2, 3号機原子炉格納容器ガス管理設備の 配管部材, 機器ユニット固定方式変更に伴う 実施計画の変更について

平成26年 8月12日

東京電力株式会社

【2号機の例】

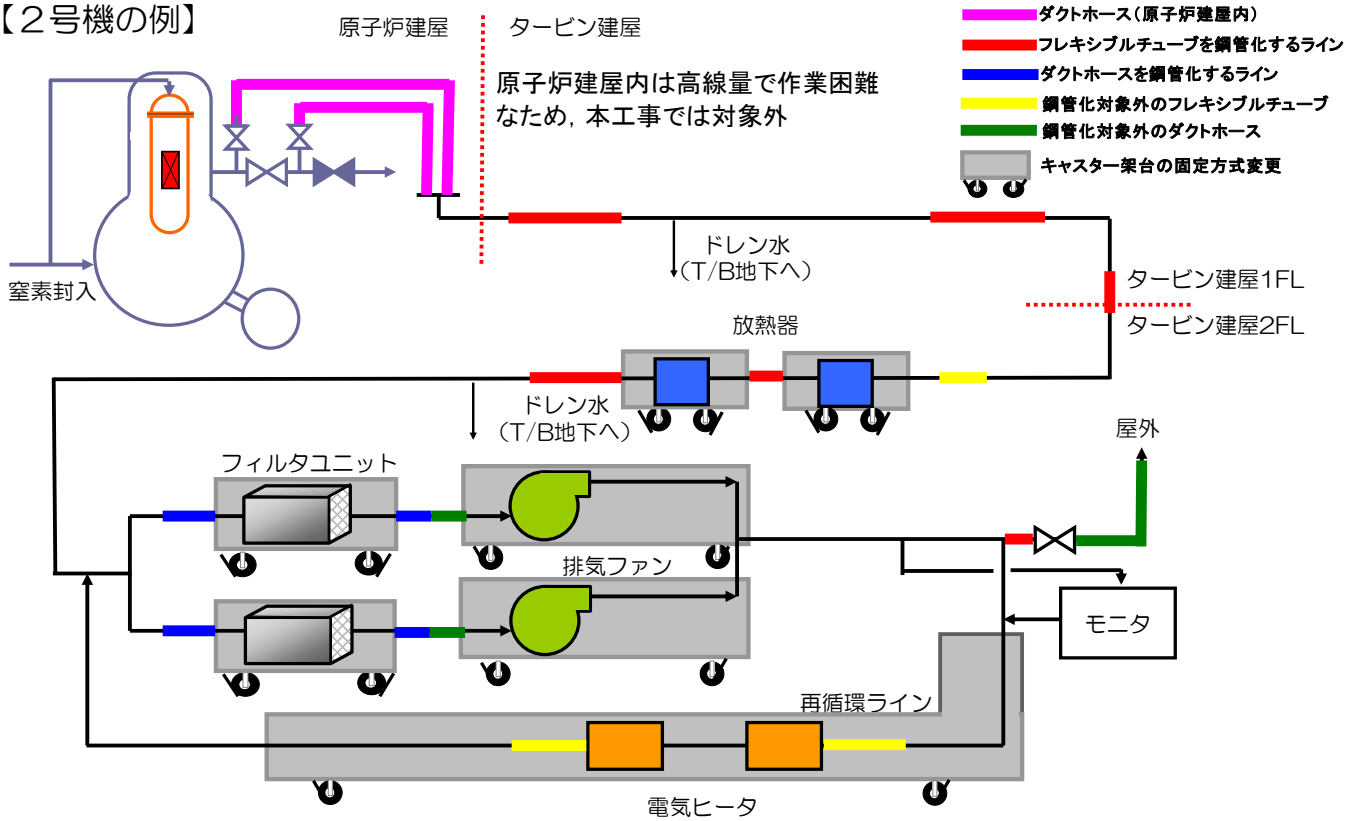
- ① 主配管のうち、タービン建屋内のフレキシブルチューブ及びダクトホースの一部を鋼管に交換。
- ② 主要機器ユニット固定方式を、キャスター・車輪止め方式から支持鋼材・アンカー方式に変更。

- ① 2, 3号機PCVガス管理設備については、設置時間の短縮を図るため、フレキシブルチューブ及びダクトホースを一部使用している。今後の長期的な運転継続に備え、地震や衝突によるフレキシブルチューブ又はホースの破損リスク、ダクトホースの経年劣化に伴う亀裂発生による当該設備からの漏えいリスクを低減するため、鋼管化を実施する。
- ② 2, 3号機PCVガス管理設備については、設置時間の短縮を図るため、構成機器を架台ユニット毎に分割し、ユニット付きのキャスターで運搬後、車輪止めを設置し床面と固定している。今後の長期的な運転継続に備え、設置方式として一般的で信頼性の高い支持鋼材・アンカー方式に変更する。
